改善箇所説明図

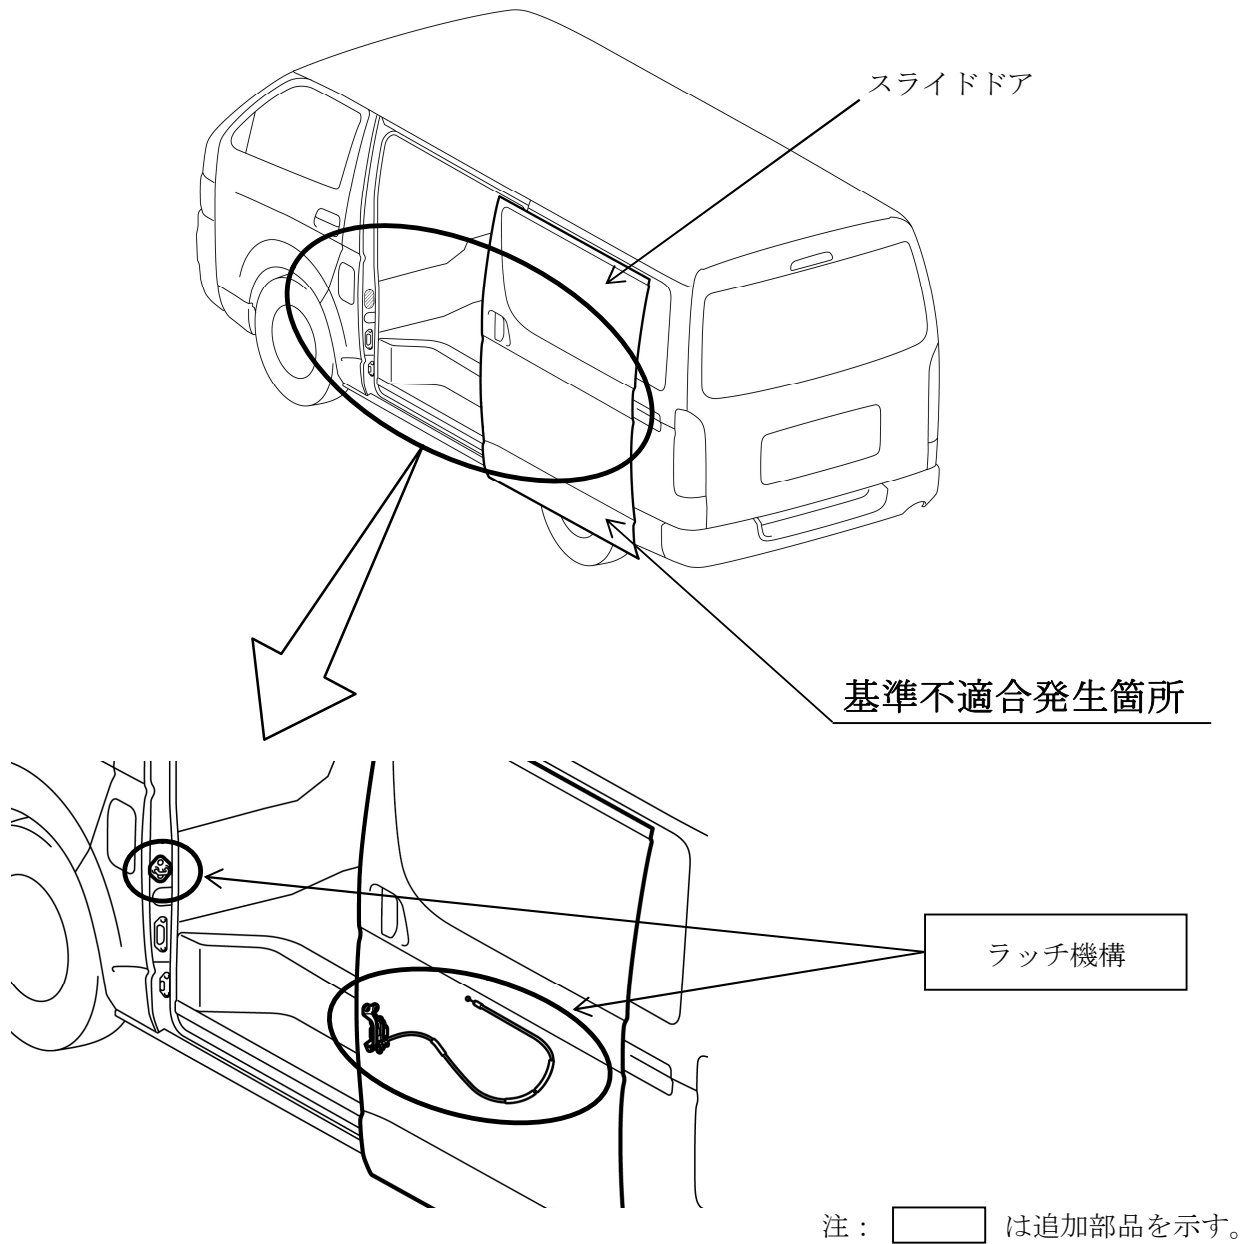
荷室との間に隔壁がない乗車定員3名の車両において、スライドドアが保安基準第25条第4項に定める乗降口の要件を満足していない。

全車両、当該ドアの前側用ラッチ機構を追加する。

識別：改善済車両には車台番号打刻の左上部に黄色ペイントを塗布する。
